Nr.	Vraag / opmerking	Antwoord gemeente Haarlem	Inspreker
1.	Ik constateer dat er in het VO Openbare Ruimte Slachthuisbuurt Zuidstroom, bij het gedeelte over de straatverlichting, geen rekening wordt gehouden met de kleurtemperatuur. Helaas zie ik het in onze stad erg vaak voorkomen dat men voor een foute kleurtemperatuur van boven de 2700K kiest en in veel gevallen zelfs 4000K. 3000K en hoger geeft vanwege de (te) hoge kleurtemperatuur al snel een klinische sfeer en een verblindend effect. Ook blijkt uit onderzoek dat de impact op de natuur en het milieu alsook dieren (o.a. vogels en vleermuizen) vrij fors is. Vanwege bovenstaande wil ik graag een lichtkleur van tussen de 2200K en 2700K voorstellen. Dit is voor de desbetreffende modellen (o.a. TECEO en KIO) verkrijgbaar met een soortgelijke CRI oftewel 'kleurechtheid' als bij 3000K à 4000K, waardoor veiligheid op geen enkele manier in het geding komt. Veiligheid is een veelgebruikt argument om verlichting met een klinische uitstraling te verkiezen boven verlichting met een warme en sfeervolle uitstraling, terwijl het effect met betrekking tot veiligheid juist averechts is.	De gekozen straatverlichting in het Voorlopig Ontwerp Open

Bijlage 1: Situatieschets ontsluitingsroute achterzijde Gouwstraat

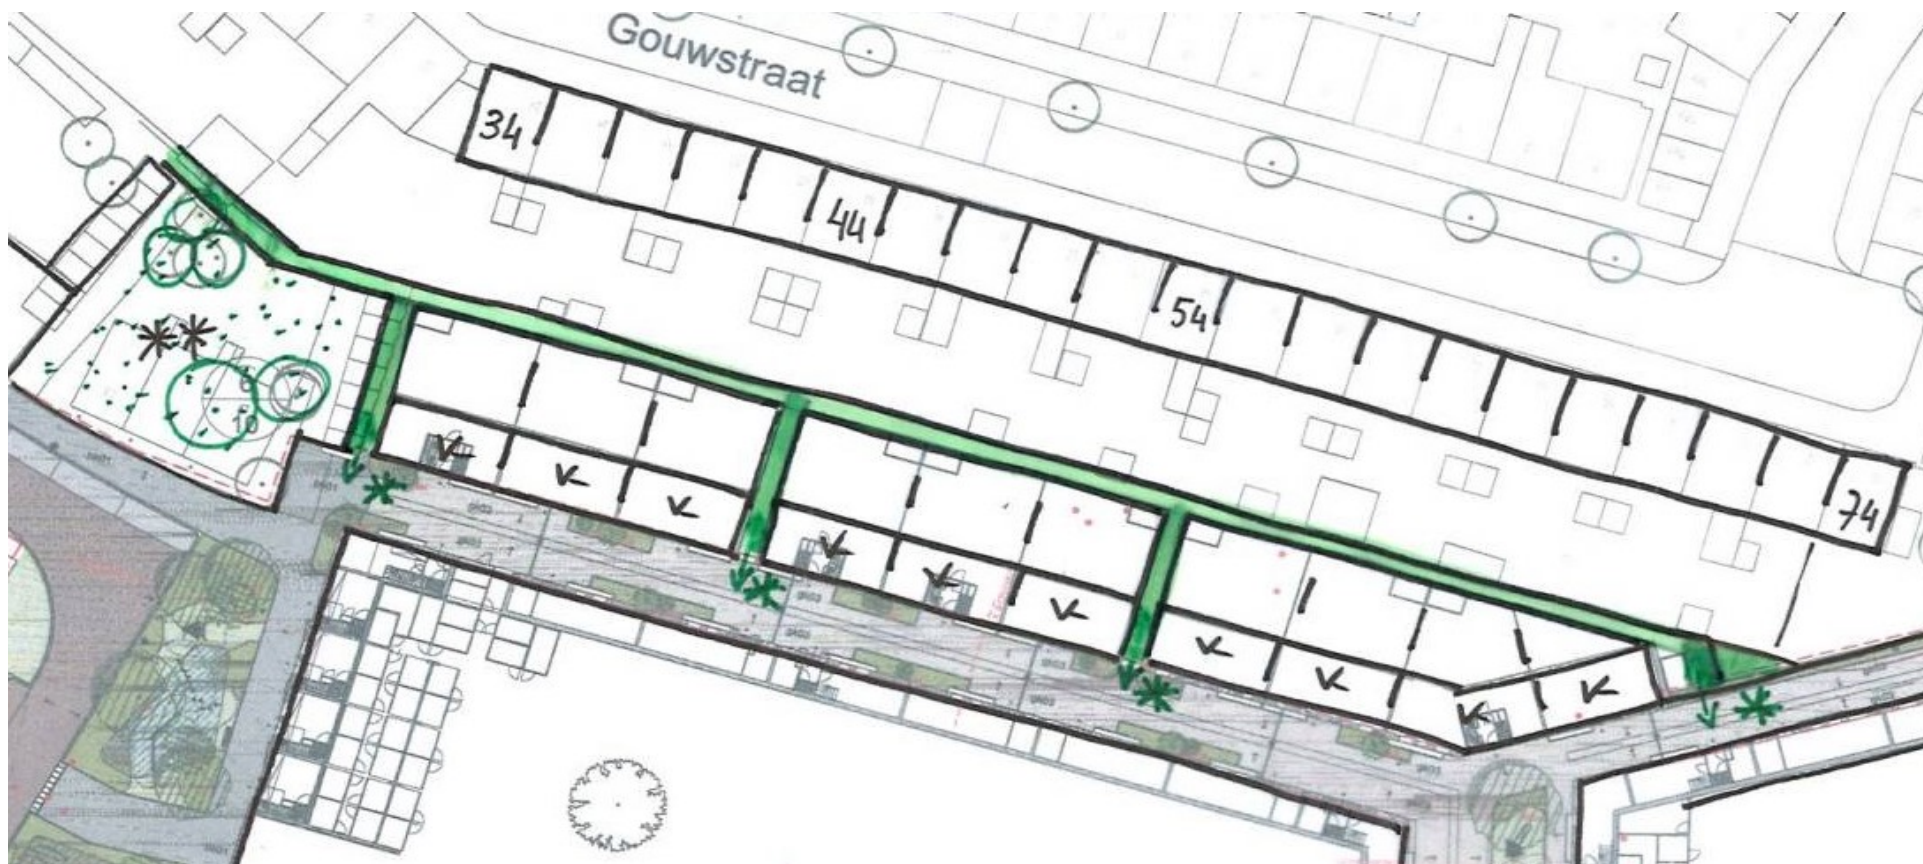
4.	A. Bewoners van de Gouwstraat 34 t/m 74 gebruiken het pad achterom om met de fiets in de J.J. Hamelinkstraat te komen. Het achterom wordt ook gebruikt om de groenbak en de papier/plasticbak aan de J.J. Hamelinkstraat te zetten. De tekening bekijkend maak ik op dat voorzieningen slechts ingericht zijn voor de bewoners van de nieuwbouw. Zo mis ik een goede verbinding voor de bewoners van de Gouwstraat 34 t/m 74 om met de fiets vanuit het achterom het fietspad aan de Schipholweg te bereiken. Het behoud van het achterom is in 2010 ook al door de bewoners van de Gouwstraat in een zienswijze ingediend. Maar in deze zienswijze is de vraag hoe met name de verbinding vanuit het achterom naar de nieuw te bouwen wijk eruit gaat zien. B. Ik zie ook geen geschikte plek om vanuit het achterom de twee rolcontainers aan de straat te zetten. C. Ik zie in het VO openbare ruimte op p.10 en op p. 38 een "artist impression" getekend. Deze tekeningen geven niet alleen een weinig realistisch, maar ook een vertekend beeld van de in te richten openbare ruimte. Zo blijken de afgebeelde groenperken op p. 38 niet gerealiseerd. Graag zou ik een realistischer en eerlijker beeld van de nieuw in te richten ruimte zien of een realisatie die overeenkomt met het geschetste beeld. D. In het door hun geschreven advies noemt Platform Groen dit VO Openbare Ruimte "Een plan zoals het nooit meer mag gebeuren." Omdat het hier slechts een plan betreft, er is immers nog niets gerealiseerd, zou het mogelijk moeten zijn om dit plan om te buigen naar een nieuw plan dat meer mens- en diervriendelijk is. Mocht het huidige plan in de toekomst	A. Bewoners van de Gouwstraat 34 t/m 74 kunnen ook in de toekomstige situatie van een steeg/achterom gebruikmaken om de groenbak, papier/plastic aan de J.J. Hamelinkstraat, aan te bieden. Via diezelfde steeg/achterom kunnen bewoners tevens met de fiets de Hamelinkstraat en Schipholweg bereiken. Voor de ontsluiting van steeg/achterom zijn nabij Gouwstraat nr. 34, 44, 54 en 74 doorsteken op het toekomstig openbaar gebied opgenomen. Deze worden afgesloten met hekken. De breedte en inrichting van de steeg blijft gelijk aan de huidige situatie. Op schetstekening in de bijlage 1 is de steeg/achterom en ontsluiting daarvan op het toekomstig openbaar gebied weergegeven. <i>NB. De steeg/achterom tussen de bestaande en nieuw te realiseren woningen is géén openbare ruimte. Dit is onderdeel van de aanvraag omgevingsvergunning (bouwaanvraag) en niet het ontwerp openbare ruimte. De gemeente verwijst u voor nadere toelichting door naar initiatiefnemer Elan Wonen.</i> B. Voor bewoners van de Gouwstraat 34 t/m 74 en de toekomstige bewoners van de eengezinswoningen is aan weerszijde van de 'Hamelinksteeg' ruimte om rolcontainers aan te bieden. Aan de oostzijde is dit ter hoogte van inrit richting parkeerterrein van blok 6. Aan de noordwestzijde van blok 8 is in het Definitief Ontwerp is ruimte vrijgespeeld en ingericht dat ook hier voldoende ruimte is voor het aanbieden

- gebruikt worden, waar gaan de uitgangen komen en worden de poorten die het achterom nu afsluiten, gehandhaafd.
- E. Omdat er geen volledig parkeerplan in het Voorlopig Ontwerp is opgenomen, is het onduidelijk hoeveel parkeerplaatsen er totaal in het Voorlopig Ontwerp gerealiseerd worden. Volgens het Voorlopig Ontwerp is er sprake van 103 parkeerplaatsen in de openbare ruimte. Omdat er in het Voorlopig Ontwerp wel aangegeven wordt hoeveel parkeerplaatsen er binnen blok 6 gerealiseerd worden, maar niet hoeveel er binnen blok 7 en blok 8 gerealiseerd worden, weet ik niet of de 103 parkeerplaatsen wel voldoende zijn. En of er aan de gemeentelijke parkeernorm wordt voldaan.

Op de tekening staan ook de huidige schuren van de woningen aan de Gouwstraat ter oriëntatie voor de bewoners aangegeven. Rechts van de steeg/achterom (nabij nr. 70/72/74) komt er een poort in de te realiseren muur. Ter hoogte van nr. 32/34 wordt een tijdelijke doorsteek gemaakt. De definitieve ontsluiting wordt afgestemd met de ontwikkeling van de Schipholweg 1 locatie. Hamelinkstraat 41-43 (**) worden gesloopt, maar pas later bebouwd met de ontwikkeling van de Schipholweg 1 locatie. Tijdens de bouw/uitvoering moet de steeg/achterom te allen tijde bereikbaar blijven voor de bewoners van de Gouwstraat.
